| No. | 指摘日 | 資料番号 | 図書名称 | 頁 | コメント内容 | 回答内容 | 資料等への 反映箇所 | 回答 状況 | 備考 |
|-----|-------|--|--|-------|--|---|--|-------------|----|
| 1 | 3月15日 | — | 変更認可申請書 | — | 今回の変更認可申請の元となっている申請書が分かるように整理すること。 | 変更認可申請書に「本設計及び工事計画変更認可申請書は、「女川原子力発電所第2号機 設計及び工事計画認可申請書本文及び添付書類」(令和3年12月23日付け原規発第2112231号にて認可)についての変更認可申請である。」の記載を追記しました。 | 「設計及び工事計画変更認可申請書申請範囲及び目録」(O2-変2-工-F-01-0001 改0) (p.3) | 4月5日 回答済 | |

| No. | 指摘日 | 資料番号 | 図書名称 | 頁 | コメント内容 | 回答内容 | 資料等への反映箇所 | 回答状況 | 備考 |
|-----|-------|---|---|--|--|---|---|-------------|----|
| 10 | 3月15日 | O2-変2-工-A-07-0001 改0 | 非常用ガス処理系主要弁 要目表 | p.3,4 | 設計確認値とあわせて公称値を記載する必要があるか確認すること。 | (令和3年12月23日付け原規規発第2112231号認可時の)補足-100-11において「主要弁の弁箱厚さおよび弁蓋厚さ等の機器仕様上の最小値を記載している場合は『設計確認値』のみ記載する」としていることから、公称値は記載していません。 | - | 4月5日 回答済 | |

逆止弁付ファンネルの弁本体に係る要目表等の記載経緯

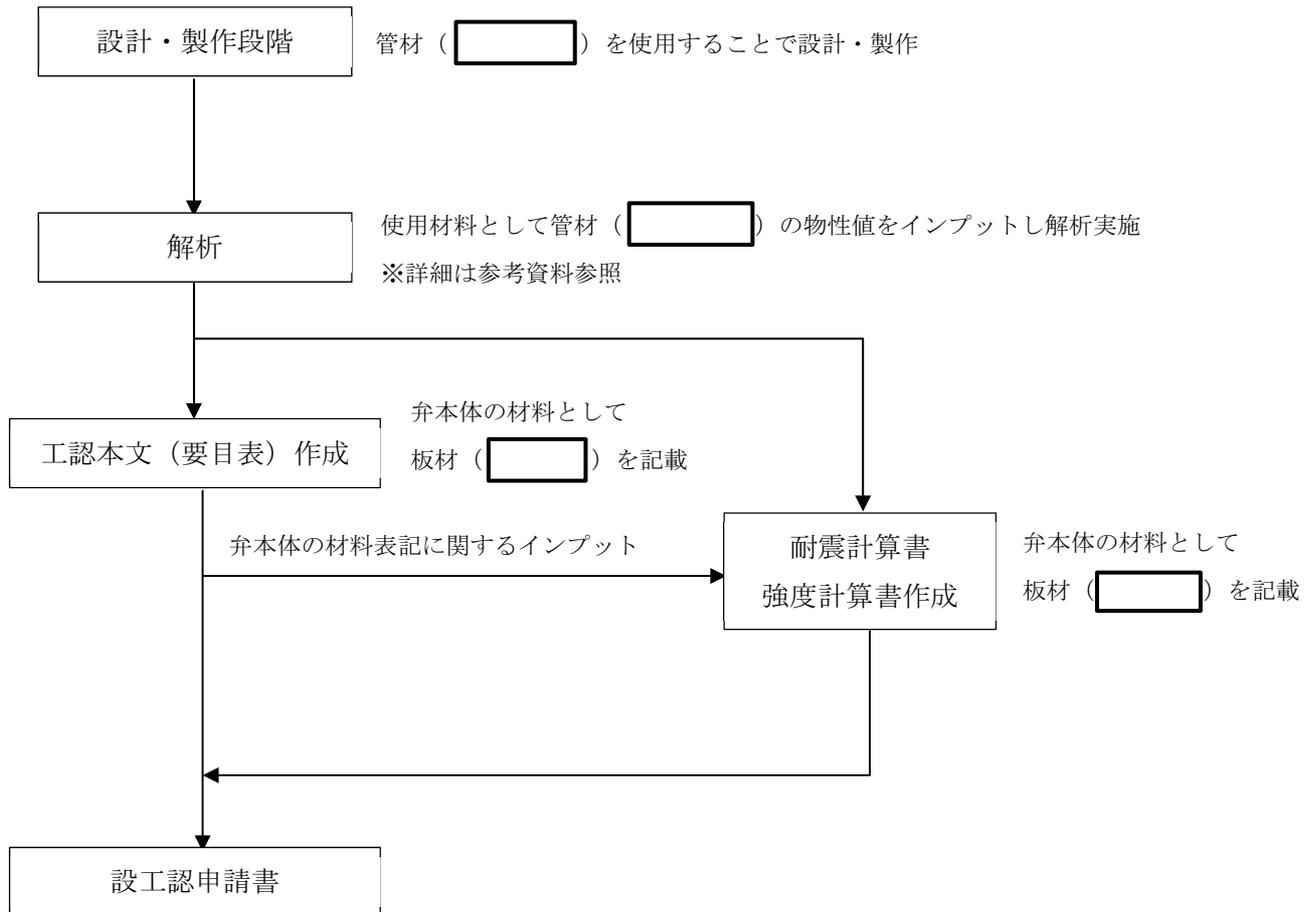
| No. | 指摘日 | 7月14日提出資料No. | 図書名称 | 頁 | コメント内容 | 回答内容 | 資料等への反映箇所 | 回答状況 | 備考 |
|-----|-------|--------------|---------------------------------|-----|--|---|--|---------|----|
| 107 | 6月19日 | 資料9 | 外郭浸水防護設備(逆止弁付ファンネル)の要目表記載変更について | - | 逆止弁付ファンネルについて、今回板材から管材に変更しているが、設計への入力条件は板材、管材いずれであったのか、バックデータを含めて整理し、説明すること。 入力条件に誤りがあった場合は解析関係書類のデータ誤りの該当有無について整理すること。 | 耐震・強度計算における弁本体の材料に係るインプットデータとして、管材の物性値をインプットとして計算を実施しており、計算のインプットデータに誤りはなく、適切に計算がされていることから、解析誤りには該当しないことを確認いたしました。 なお、逆止弁付ファンネルの弁本体については、令和3年12月23日付け原規規発第2112231号における設計及び工事の計画において、弁本体の材料として管材を使用するものとして、設備図書(構造図)の作成及び逆止弁付ファンネルを製作しておりました。 しかしながら、要目表に弁本体の材料を記載する際に、弁本体は配管として管材をそのまま使用するものではなく、加工して使用すること、及び弁本体の寸法を管材としての規格寸法ではなく加工後の寸法として要目表に記載することから、材料物性値や機械的強度に差異のない板材として表記することとしておりましたが、改めて逆止弁付ファンネル弁本体の設備図書(構造図)及びミルシートを確認したところ、弁本体の材料はいずれも管材の表記であることを確認し、要目表との整合性の観点から、要目表に記載する弁本体の材料については板材ではなく、管材とすることとし変更認可申請を実施いたしました。 上記経緯に係るフロー図及びバックデータについて別紙5に示します。 | ①資料2「女川2号設工認 指摘事項に対する回答整理表」(O2-変2-他-F-24-0003 改6) (p.51~83) ②資料9「外郭浸水防護設備(逆止弁付ファンネル)の要目表記載変更について」(O2-補-E-01-0100-6-5 改5) (p.48) | 6/27回答済 | |

フローに示した通り、解析においては管材（）の物性値をインプットしており、解析誤りには該当しないことを確認している。
